**SUITE ANNEXE 8 :REPONSES du Porteur de projet**  
**PHOTOMONTAGES**

# ANNEXE 8

## La réalité à la Bergerie des Nodins

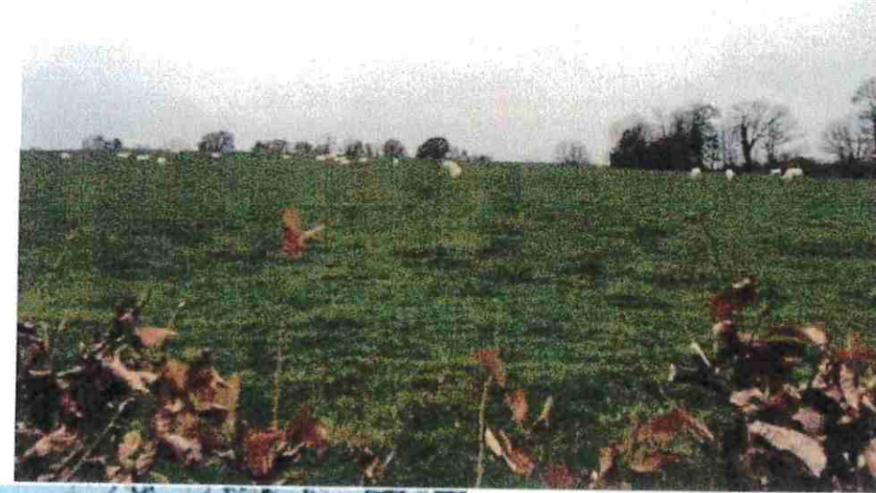
Alors que WPD aurait eu la possibilité de prendre la photo suivante en se plaçant à la limite du terrain de M.Thomas et de la riveraine (sans même devoir demander la permission d'entrer sur la propriété—demande qu'il n'a pas d'ailleurs pas faite, contrairement à ce que M. Guillemet a prétendu lors de la réunion publique) :

Tout le champ visible sur cette photo serait couvert de panneaux (et au-delà).

Réponse de Energie Cerilly Les Nodins : les photomontages ainsi que les photos sont pris depuis l'espace public. La photographie présentée par l'association requérante est prise depuis la parcelle du projet n°ZB41, celui-ci est donc logiquement visible.

Réponse de Energie Cerilly Les Nodins : La photographie présentée par l'association requérante est prise depuis la fenêtre d'habitation d'une des riveraines du projet. Malgré nos demandes en 2021, nous n'avons pas eu accès à la propriété des riverains. Par ailleurs, cette photo a été prise avec un zoom et ne reflète ainsi pas l'impact visuel de notre projet.

## Photo du dossier de WPD à la Maison neuve des Nodins ...

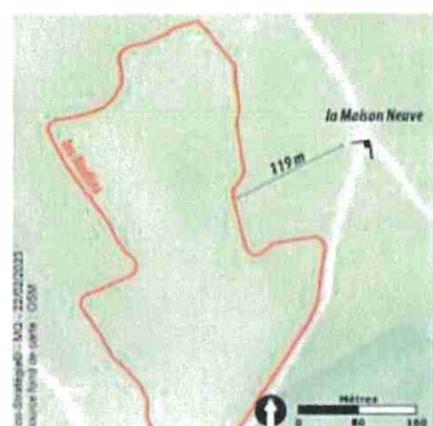
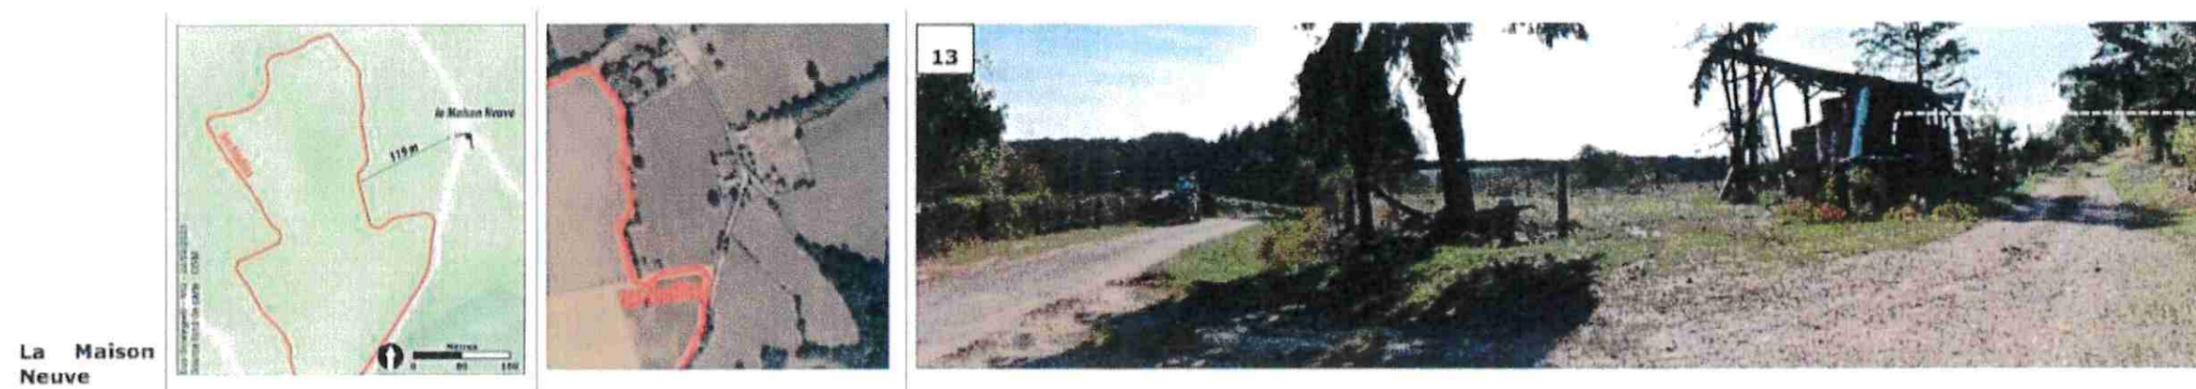
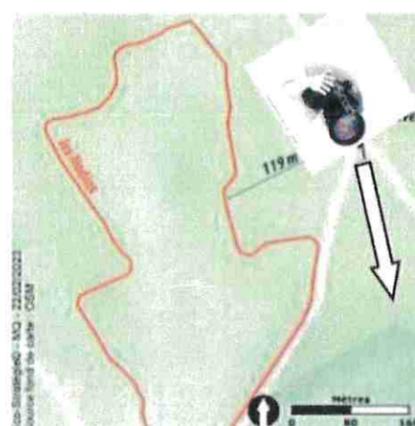
Prise de vue biaisée et pointillés blancs erronés (le projet est en réalité hors-champ ! à droite du chemin de terre...)

Le bureau d'étude oriente sa photo comme sur le deuxième plan et non en direction du projet comme il est indiqué sur son schéma.

Réponse de Energie Cerilly Les Nodins : Il s'agit ici de l'aire d'étude des parcelles et non de l'aire d'implantation du projet. Nous devons étudier toutes les vues pour choisir l'implantation finale du projet.

La réalité depuis la Maison Neuve

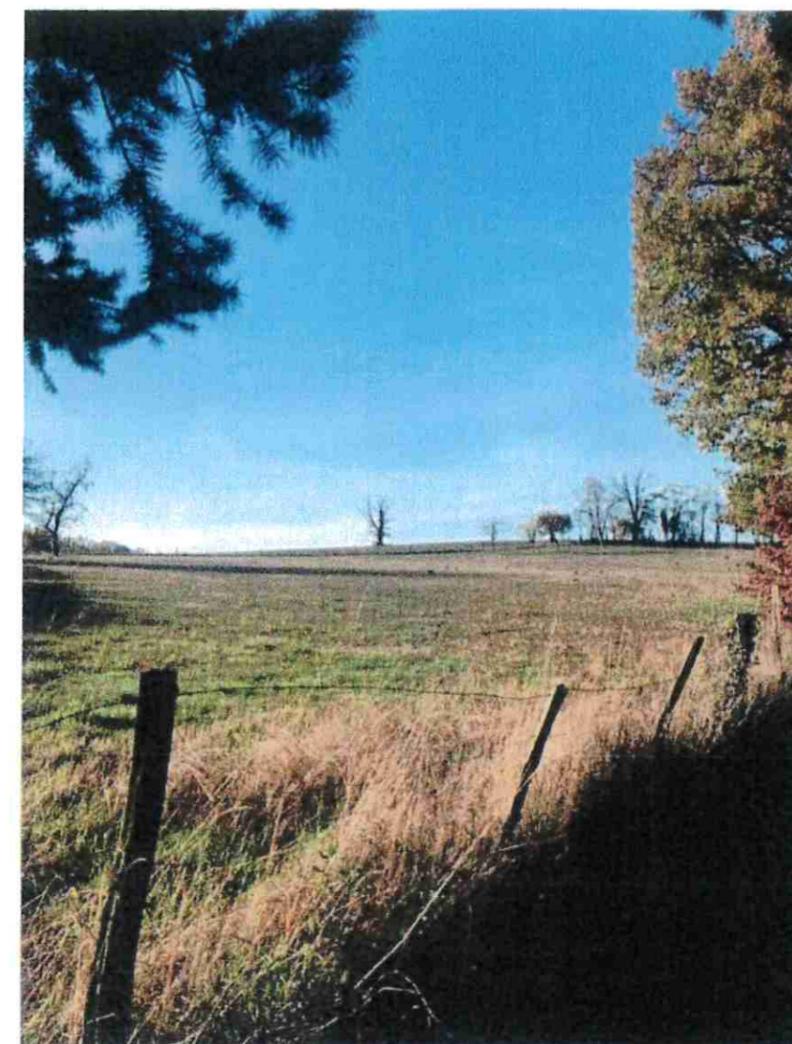
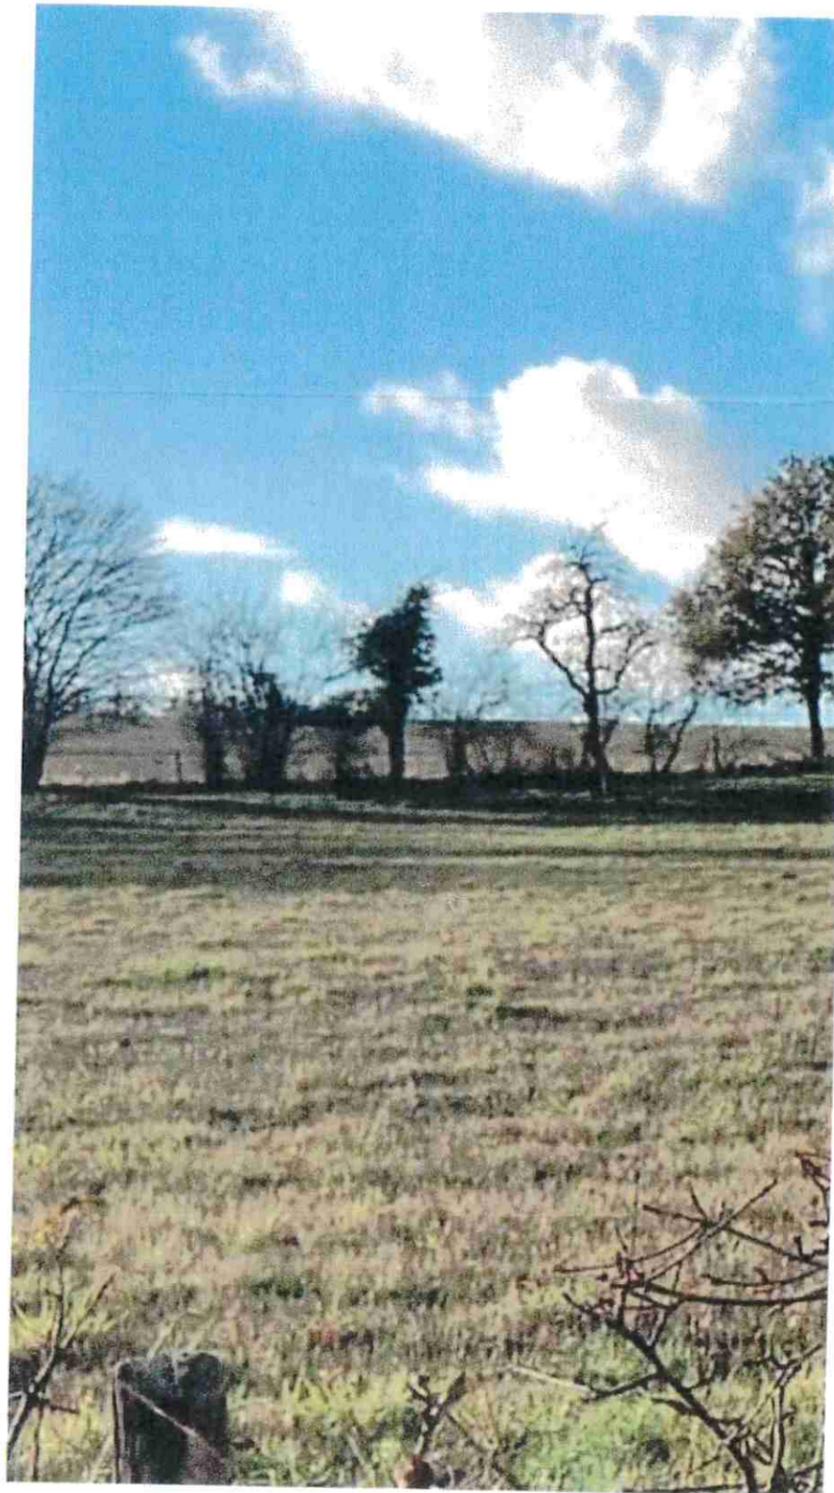
Quand bien même, n'importe quelle photo prise depuis le chemin accessible par tous aurait été parlante.

Au lieu de cela, la prise de vue choisie par le bureau d'étude est opposée au site ...

Au centre de l'image, l'arbre abritant des capricornes, espèce protégée, qui sera coupé si le projet aboutit.

Réponse de Energie Cerilly Les Nodins : La photo est prise du petit chemin en terre. L'arbre mort sera coupé et débité en plusieurs hibernacula pour le grand capricorne qui vit et se nourrit de chêne mort (Cf réponse à la MRAe).

Réponse de Energie Cerilly Les Nodins :  
La photo est prise du petit chemin en terre où nous distinguons le parc de l'autre coté de la haie. Energie Cerilly Les Nodins a prévu de densifier cette partie (Cf les documents du PC et l'étude d'impact).  
même réponse pour la page ci-dessous)

Photo du dossier de WPD au Rutin ...

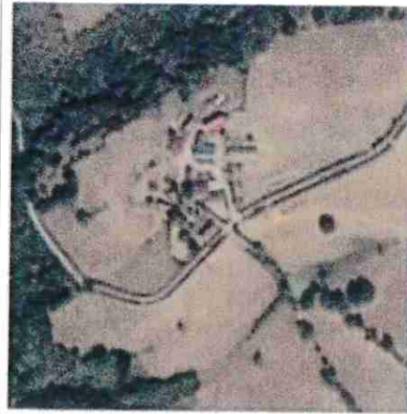
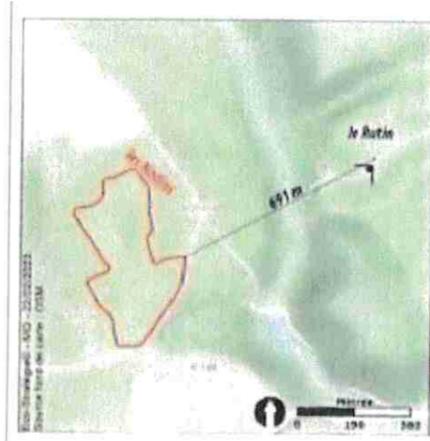
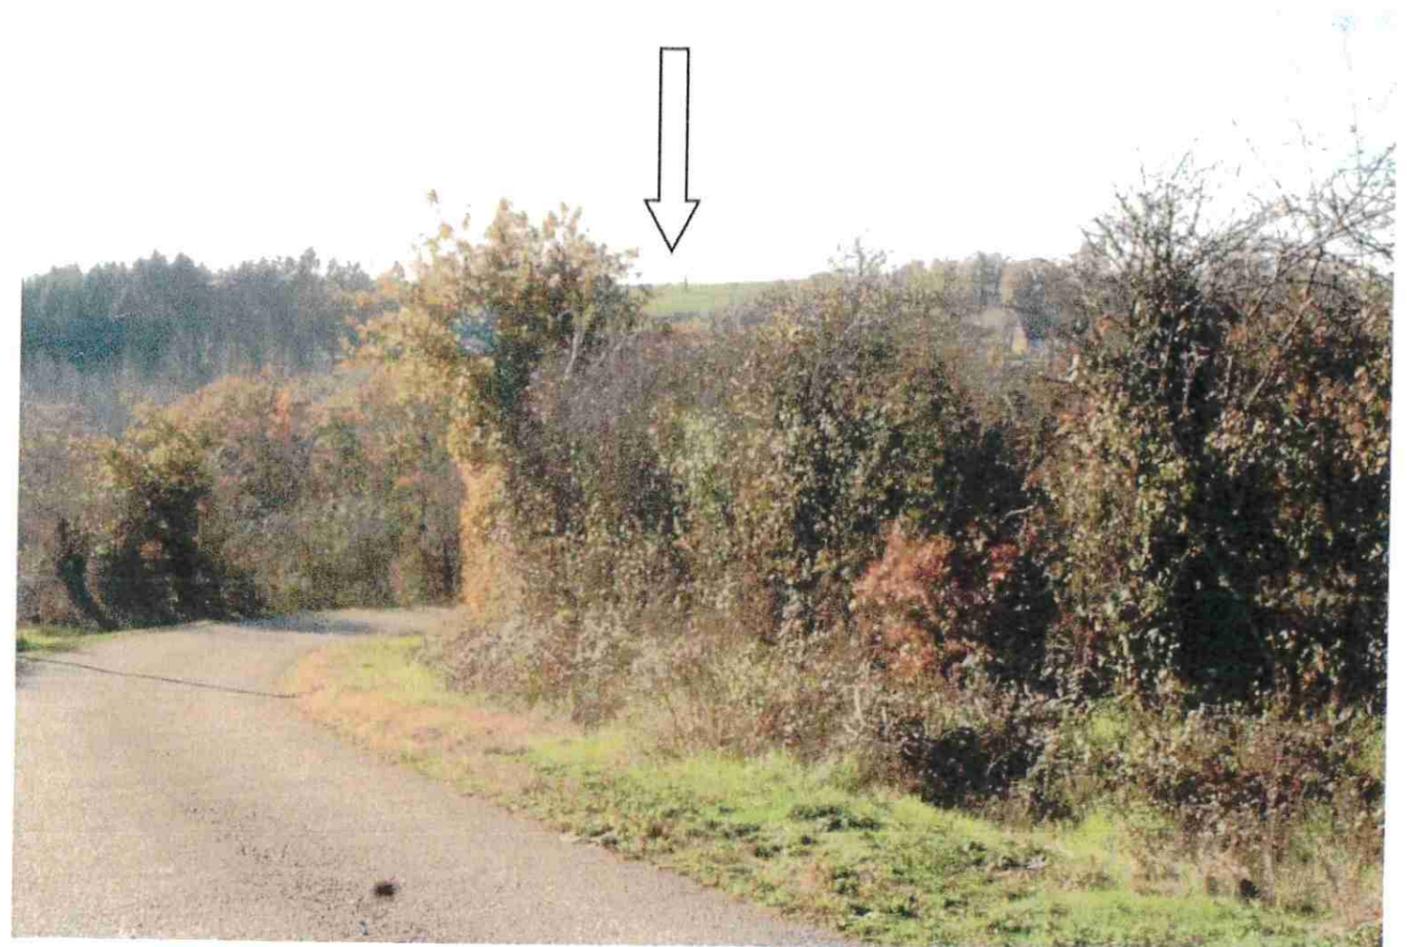
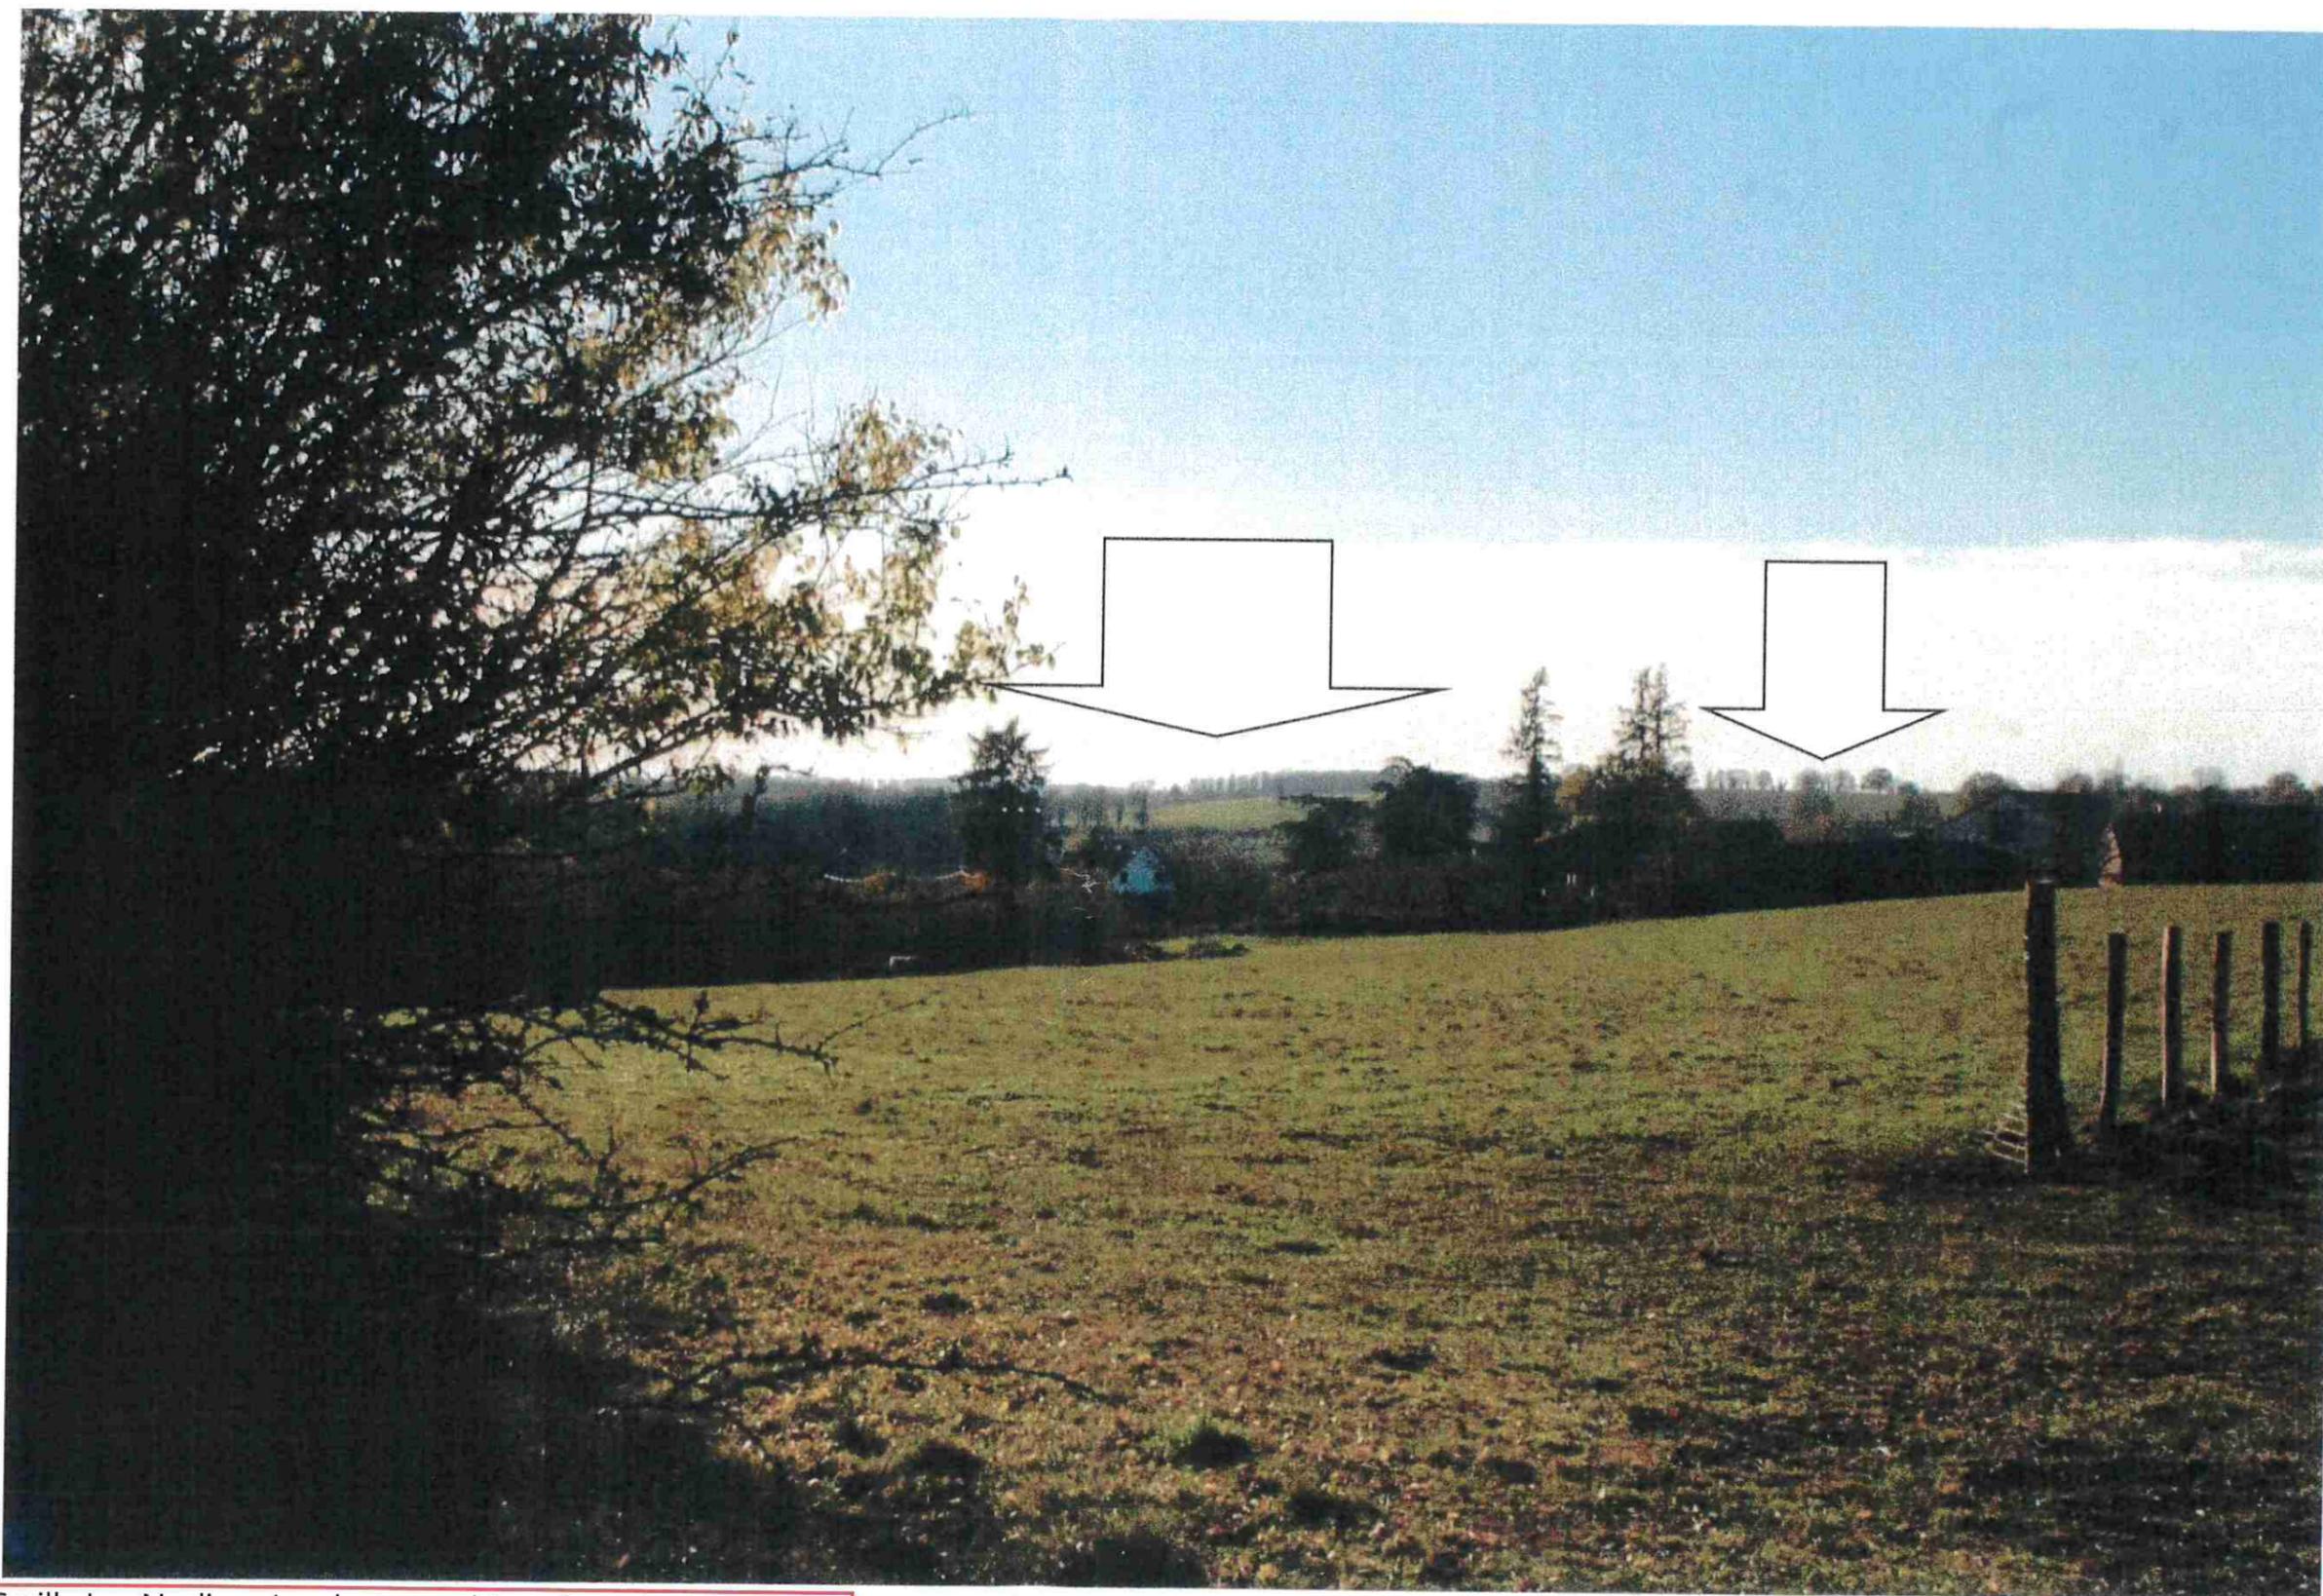
Encore une fois, la prise de vue semble avoir été choisie par le bureau d'étude de WPD à l'endroit où la visibilité du site est camouflée...

De la même localisation, prise seulement quelques mètres plus bas

Réponse de Energie Cerilly Les Nodins : Contrairement à ce qu'indique l'association requérante, il existe un photomontage d'une vue d'un endroit situé plus en hauteur et ne camouflant ainsi pas la visibilité du site. Le photomontage est reproduit ci-dessous.

Réponse de Energie Cerilly Les Nodins : La photographie présentée par l'association requérante n'a pas été prise depuis l'espace public mais depuis une parcelle privée.  
Pour mémoire wpd n'a pas eu accès aux parcelles privées.  
Par ailleurs, nous constatons que la vue sur le parc photovoltaïque est depuis le coin d'un champ et non depuis une habitation.
